ÚPRAVA PŘEJEZDŮ PRO CYKLISTY

CYKLOTRASA

Věc: Vyjádření k návrhu stavby pozemní komunikace, připojení na pozemní komunikaci a vyjádření k stanovení místní úpravy provozu na pozemní komunikaci

Dle předložené dokumentace se jedná o návrh stavby a rekonstrukce pozemních komunikací, samostatných sjezdů a připojení pozemních komunikací v rámci akce: „Dvůr Králové n.L. – ul. 28. října, Cyklotrasa, SO:102 Stezka pro chodce a cyklisty“. Návrh je předložen včetně situace změn a doplnění dopravního značení.

SITUACE 1 M = 1 : 250

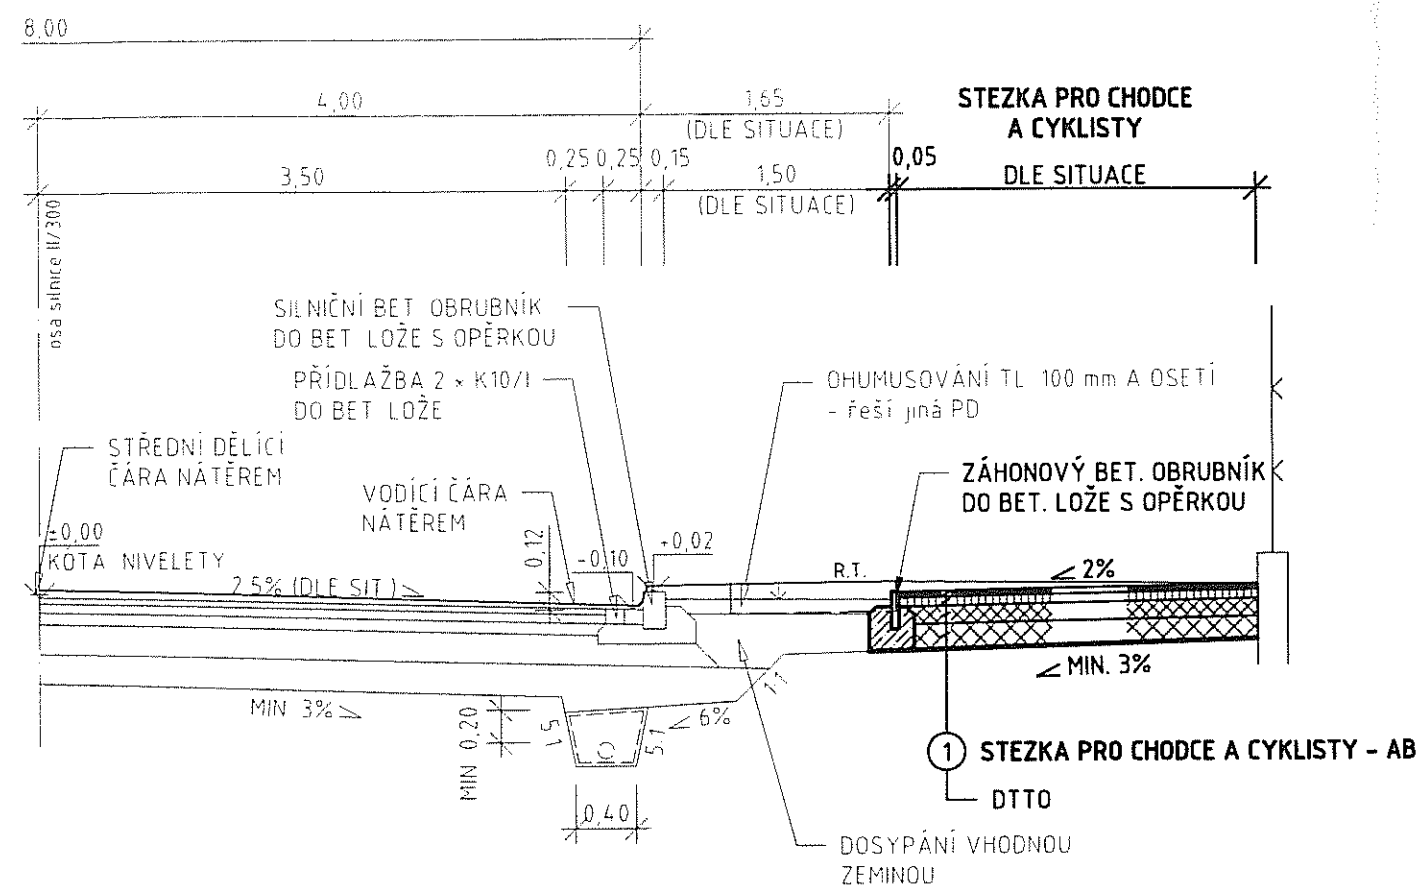
Dopravní inspektorát nemá námitek k případné realizaci obou variant situace v místě č.1. Z hlediska zimní údržby i komfortu výjezdu chápe přednost varianty č.1. Z hlediska jednoznačného a tedy bezpečného oddělení cyklistů od pěších upřednostňujeme variantu č.2. Ve směru od centra není nutné označení C8a, které navrhujeme odstranit. Naopak doporučujeme cca 50m před připojením vyhrazeného pruhu v zálivu umístit dopravní značku A19.
